**„Kalové hospodářství ČOV Brno – Modřice – Zhotovitel stavby“**

## **VYSVĚTLENÍ, ZMĚNA NEBO DOPLNĚNÍ ZADÁVACÍ DOKUMENTACE**

### **Vysvětlení zadávací dokumentace č. 1 ze dne 27. 10. 2022**

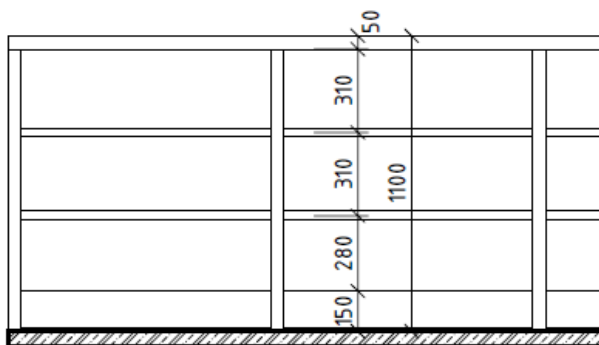
### Dotaz č. 39:

V soupisu prací byly opraveny položky č 501, 502,503, 504, 505 a 506.

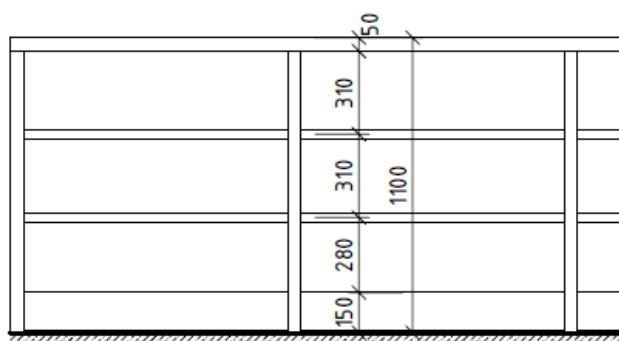
**Dotaz č. 48:**

Položky soupisu prací č. 682 a 683 byly opraveny.

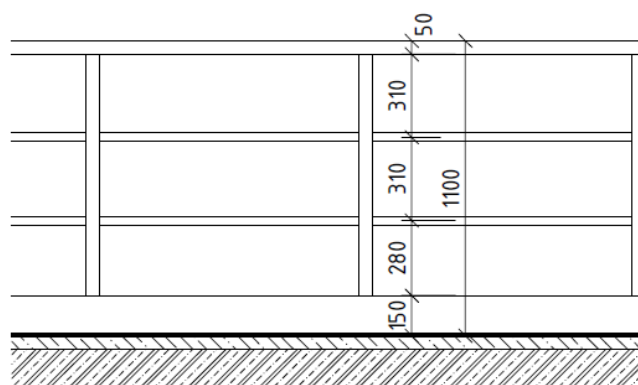
### Dotaz č. 53:

Množství v soupisu prací bylo opraveno.

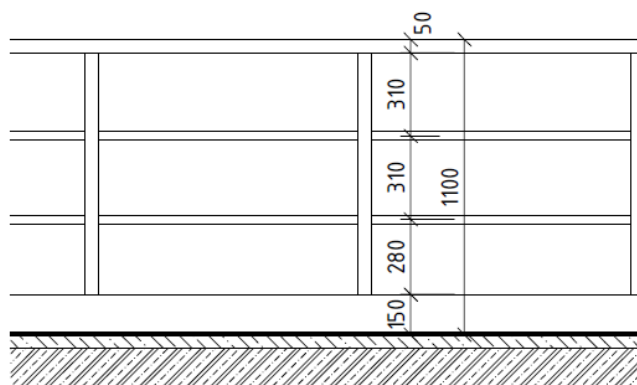
### Dotaz č. 57:

Množství v položce soupisu prací bylo opraveno.
